N. 00158 del 12/04/2024 del Registro delle Determinazioni della AOO 089**Codice CIFRA (Identificativo Proposta): 089/DIR/2024/00169****OGGETTO:** [ID VIP 8268] - Parco agrivoltaico di potenza elettrica complessiva pari a 19,42 MW e delle relative opere di connessione alla RTN, da realizzare nel Comune di Santeramo in Colle (BA) in località "Contrada Balzarana".

Relazione tecnica a supporto dell'istruttoria sul progetto
ID_VIP 8268

Tipologia di progetto: Agrivoltaico
Potenza: 19,42 MW
Ubicazione: Santeramo in Colle (BA)
Proponente: GIT Fiori di Italia S.r.l.

Figura 09: Area dell'impianto con segnalazione delle aree non idonee

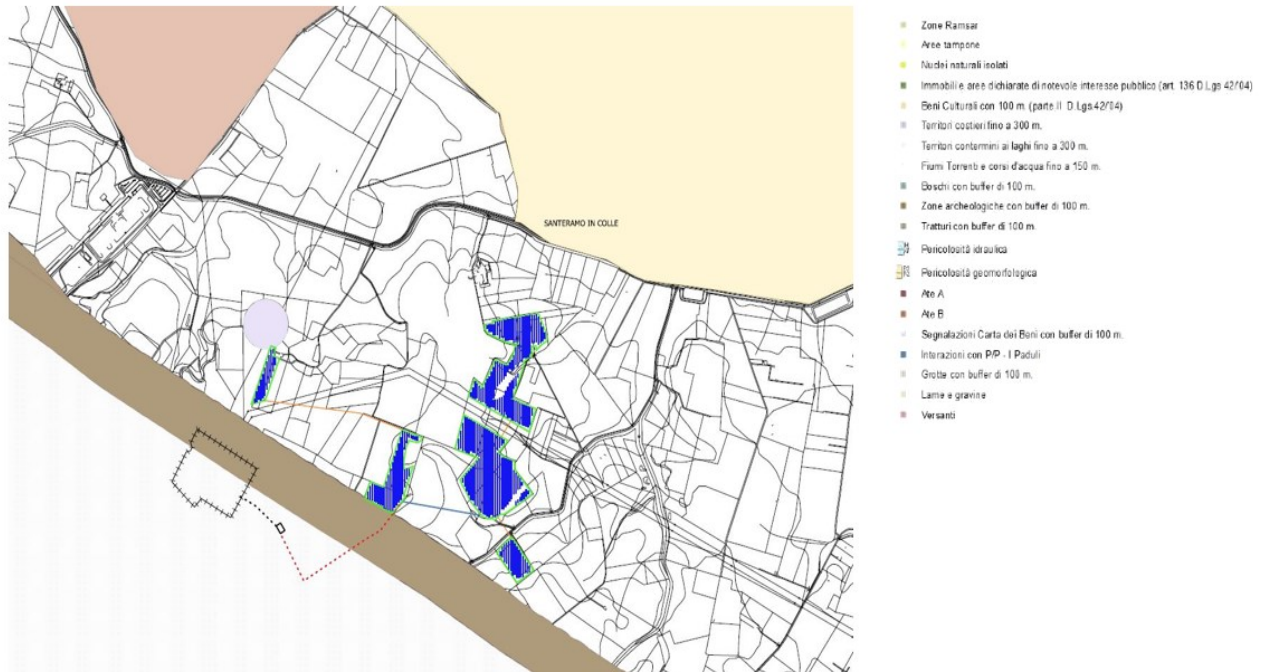
Risulta che l'area con vincolo di Segnalazione della Carta dei Beni con buffer di 100 m sfiora parte dell'impianto relativa al campo 1. L'impianto si estende solo su parte della particella 107.

Per quanto concerne l'analisi delle opere di connessione si riscontra che il cavidotto attraversa trasversalmente il Regio Tratturo Melfi Castellaneta, oggi la S.P. n. 140. L'art 81 delle NTA del PPTR al comma 2, p.to a7 consente la realizzazione di tutti gli impianti a rete se installati sotto strada esistente ovvero in attraversamento trasversale utilizzando tecniche non invasive che interessino il percorso più breve possibile, pertanto la realizzazione del cavidotto risulta compatibile con le indicazioni del PPTR rispetto alle componenti culturali-insediative.
